改善箇所説明図

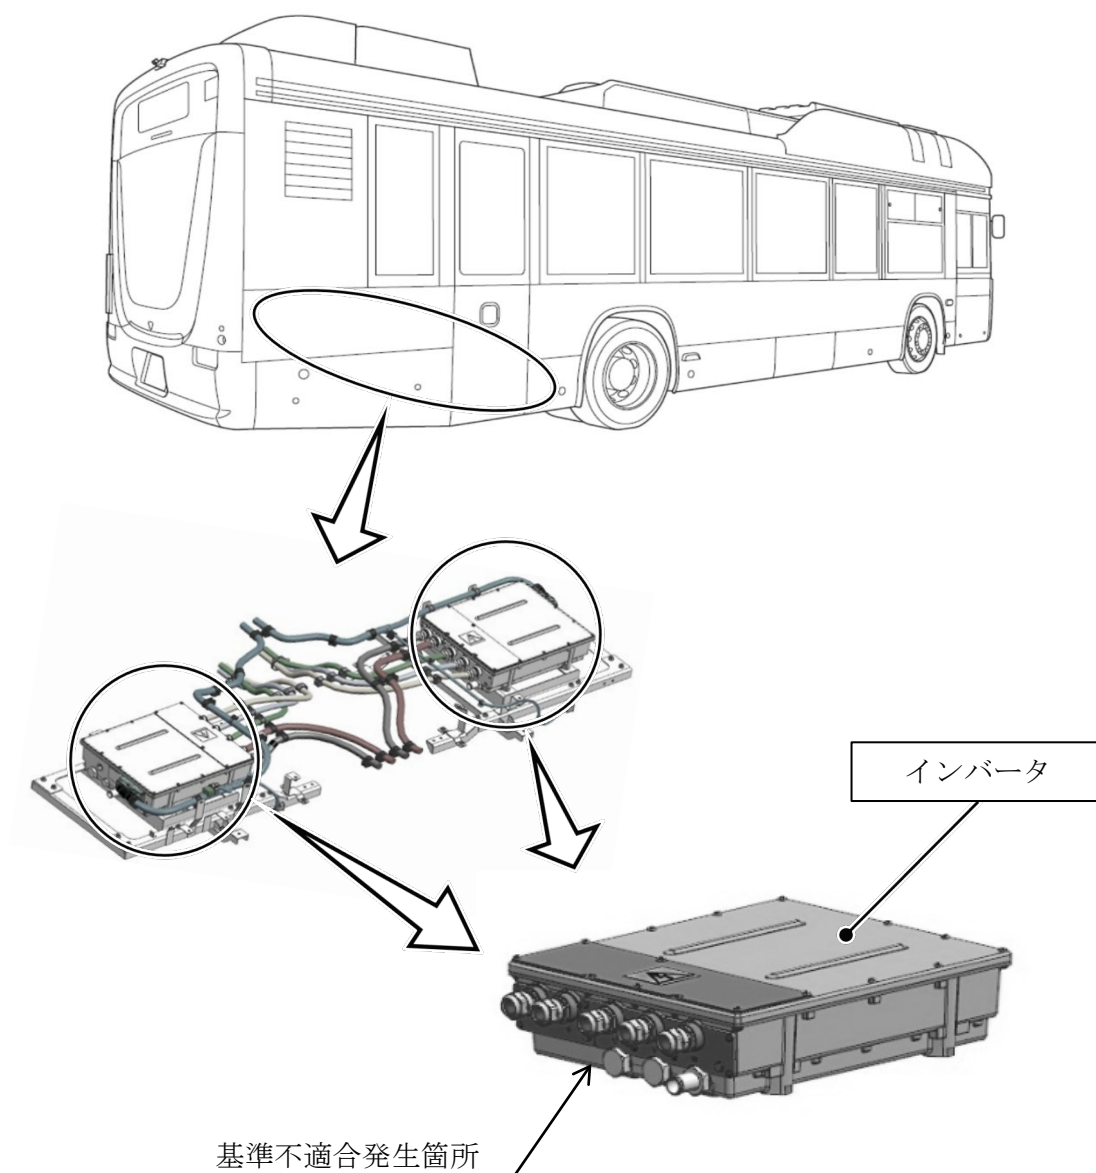
電力変換装置（インバータ）において、基板のはんだ付け工程が不適切なため、正しくはんだ付けされていないものがあり、熱膨張と収縮の繰り返しにより当該はんだ部に亀裂が生じることがある。そのため、端子部の接触が不安定となり制御信号が乱れ、インバータ内部で短絡が発生し、EVシステム異常警告灯が点灯して走行不能となるおそれがある。また、当該短絡により車両の制御回路が損傷すると、連続通電によりハーネス等が発熱し、最悪の場合、火災に至るおそれがある。

全車両、インバータを良品に交換するとともに、故障コードを点検し、関連する異常がないことを確認する。また一部の車両においては、MCU（モーターコントロールユニット）を新品に交換する。
